BASSIN AVENUE PROJET D'AMENAGEMENT

BILAN DE CONCERTATION

QUESTIONS / REPONSES

PROPOSITION NOTICE PAYSAGERE

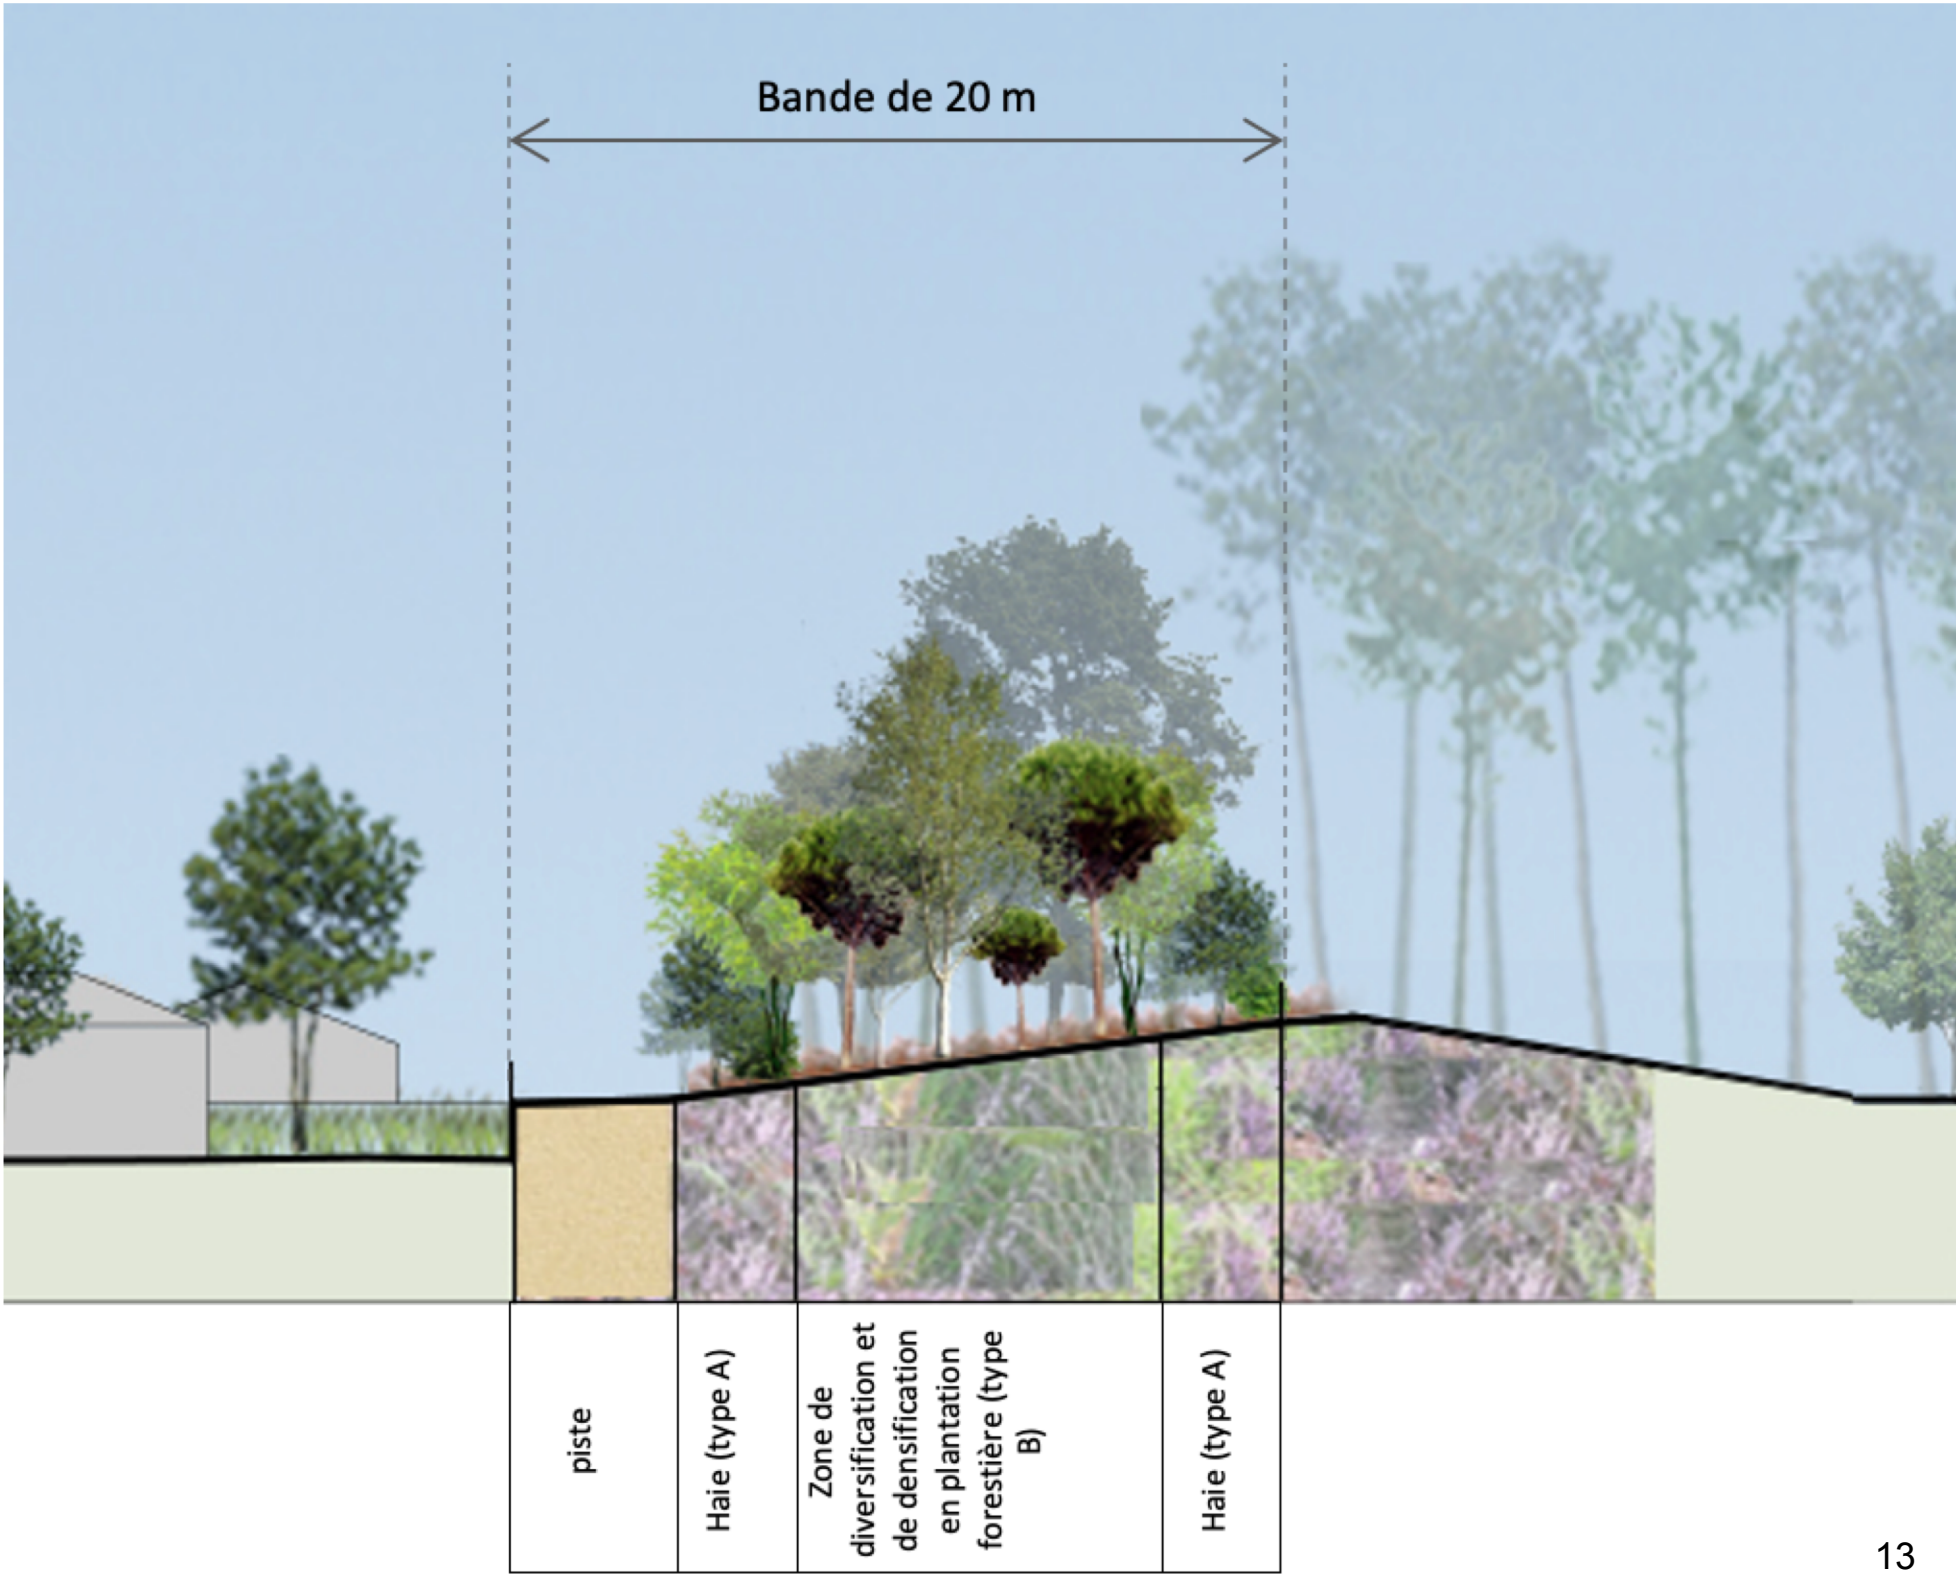
- La zone tampon pourrait être mise à plat sur une longueur de 6 m et végétalisée par des haies arbustives et des arbres d'une hauteur moyenne et de feuillues depuis nos limites de propriété, puis de générer un chemin de promenade de 2 m à 2.5 m, puis un fossé 2 de collecte des EP côté lotissement, puis le merlon arboré dont des persistants sur une distance qui reste à préciser (mais supérieure à celle déjà proposée), puis un fossé de collecte des EP côté ZA, la haie de la parcelle ZA, puis la clôture de la parcelle et enfin l'espace paysagé de la parcelle avant les premiers ouvrages à bâtir. Nous espérons ainsi une mise en retrait à environ 50 m de nos limites de propriété.

- Nous souhaitons que cette zone soit sanctuarisée et ne puisse plus être rendue constructible.

L'aménagement de la bande de recul paysager ouest est soumis à des règles particulières sur une bande de 20 mètres :

- conservation de la piste forestière sablée actuelle sur 4 m en limite séparative
- plantation de deux haies forestière plantées d'arbustes et petits arbres issus de la palette végétale limitée ci-après sur une bande de 3 m longeant la piste côté ouest, et en limite extérieure de la clôture de fond de l'îlot 2 à l'est de la bande de 20 m (**Mélange de type A**)
- reboisement d'espace boisé central sur une dizaine de mètres sur lesquels les feuillus et jeunes pins existants seront conservés après la coupe des plus vieux sujets de pins, et qui fera l'objet d'une replantation forestière mixte de feuillus et persistants selon la palette végétale restreinte définie ci-après (**Mélange de type B**)
- une clôture conforme au règlement en limite ouest de l'îlot 2
